Aeroporto "Il Caravaggio"  
di Bergamo Orio al Serio  
**Piano di Sviluppo Aeroportuale 2030**

**Procedura VIA**

*Documento di risposta alla richiesta di integrazioni  
nota MATTM prot. 16899 del 01.07.2019*  
Approfondimento Rumore Traffico aeronautico  
AA.06.AR01

Figura 2-1 Procedure di decollo per pista 28 allo scenario operativo 2030

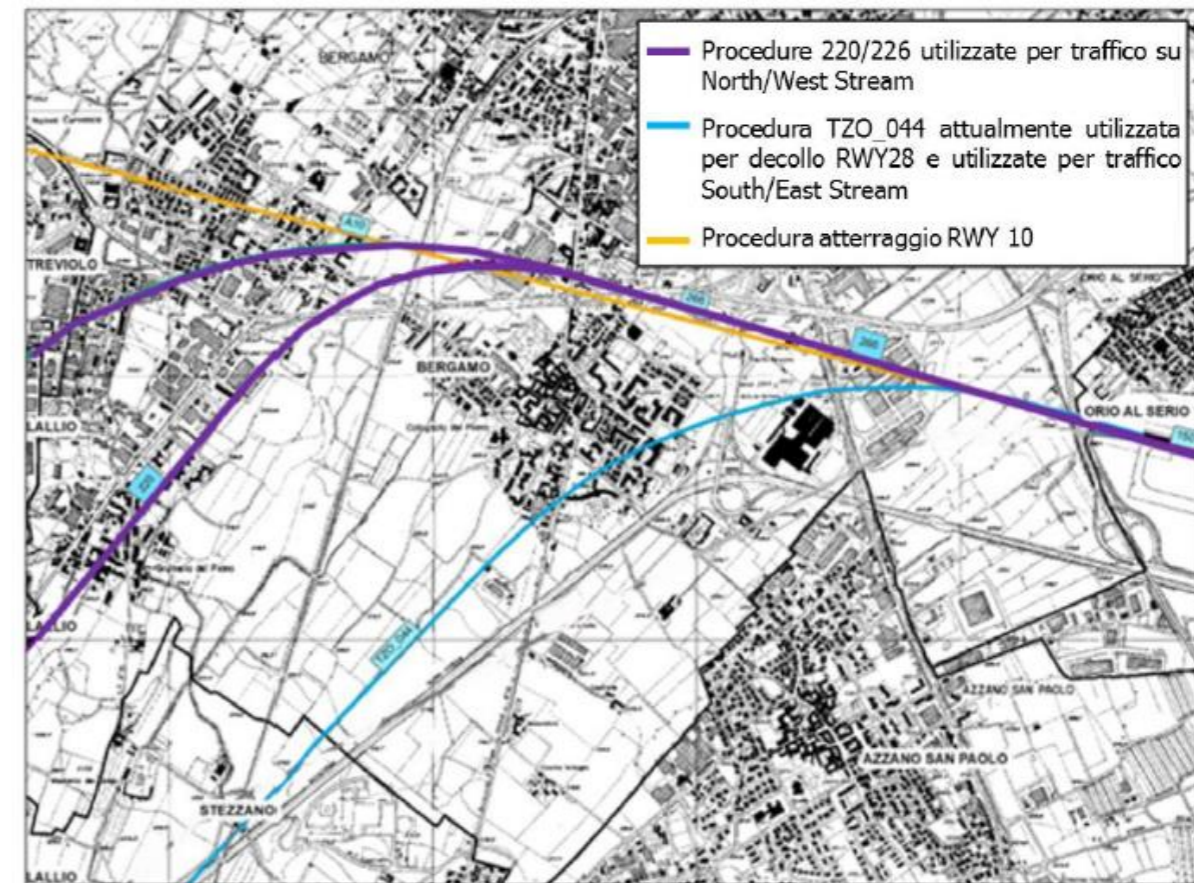
Per quanto concerne la tematica delle procedure di decollo per pista 28 assunte nella modellazione acustica, nello scenario futuro del PSA2030 si è fatto riferimento alle procedure TZO044 (così come volata nel 2015) e 220/226 nelle percentuali indicate nello SIA (52,1% TZO044 e 47,9% 220/226) a seconda delle SID di assegnazione al traffico outbound. Tale differente configurazione operativa rispetto allo stato attuale è stata implementata nel modello a partire dallo scenario 2020. Per quanto riguarda la tempistica di attuazione, si evidenzia che questa dipenda esclusivamente dalle procedure di aggiornamento del documento AIP Italia da parte di ENAV unitamente agli altri Soggetti coinvolti.
